Minuta de Revisión de Antecedentes Proyecto Fehaciente

Departamento	Acceso Abierto (DAA)	Gerencia	Planificación y Desarrollo de la Red
Código documento	2411-DAA-RPF-PR5266-V1	Fecha de Emisión	22 de noviembre de 2024
Número Único de Proyecto	5266	Nombre del Proyecto	Retiro de Red Parque Solar Andes 2A (Solar + BESS)
Realizado por	Nicolás Núñez G.	Aprobado por:	Miguel Monasterio A.

Figura 1. Diagrama Unilineal Simplificado de la conexión del proyecto al sistema de transmisión dedicado comprendido.

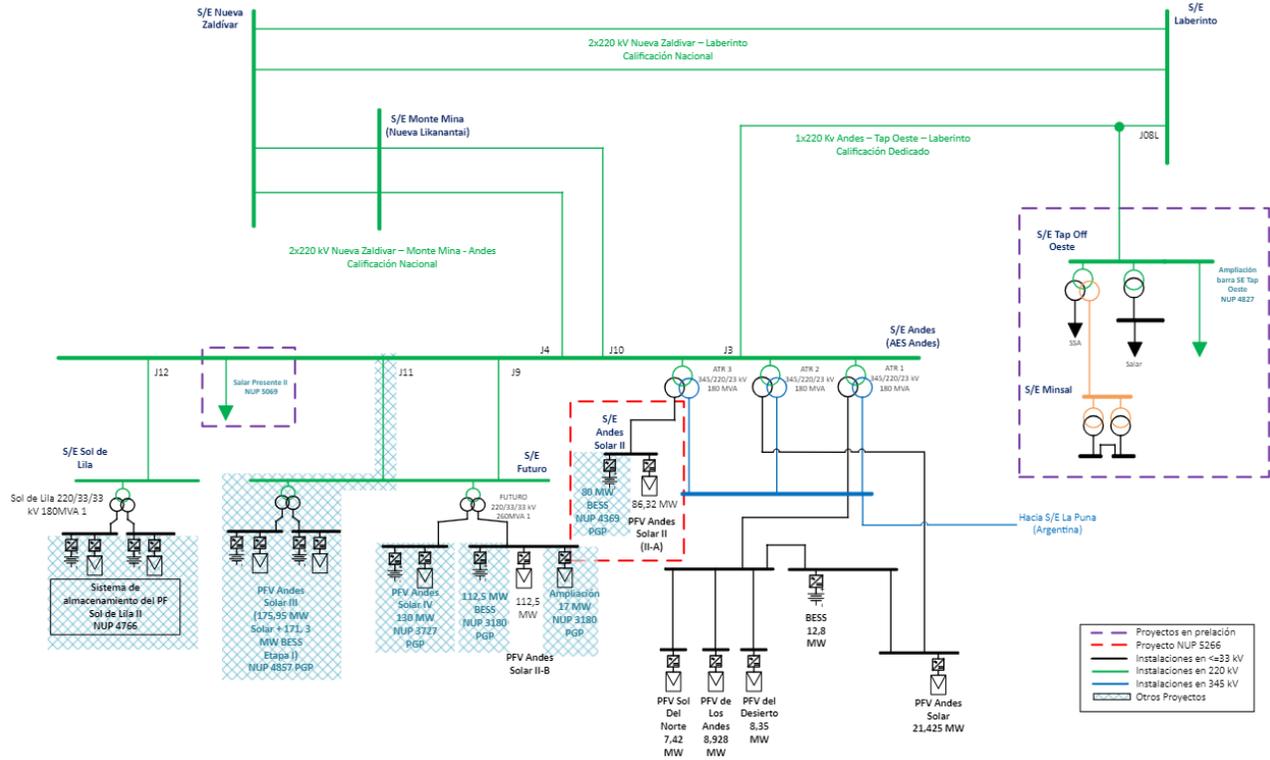
En la Figura 1, se presenta un diagrama unilineal simplificado de la conexión del proyecto a las instalaciones de transmisión dedicadas:

Según lo expuesto en las secciones precedentes, existen solicitudes de terceros en las instalaciones de transmisión dedicadas, por lo que, el Coordinador informa que el proyecto “Retiro de Red Parque Solar Andes 2A (Solar + BESS)” requiere la presentación de una Solicitud de Uso de Capacidad Técnica Disponible (SUCTD) para efectos de que el Coordinador analice y autorice el uso de capacidad de dichas instalaciones.
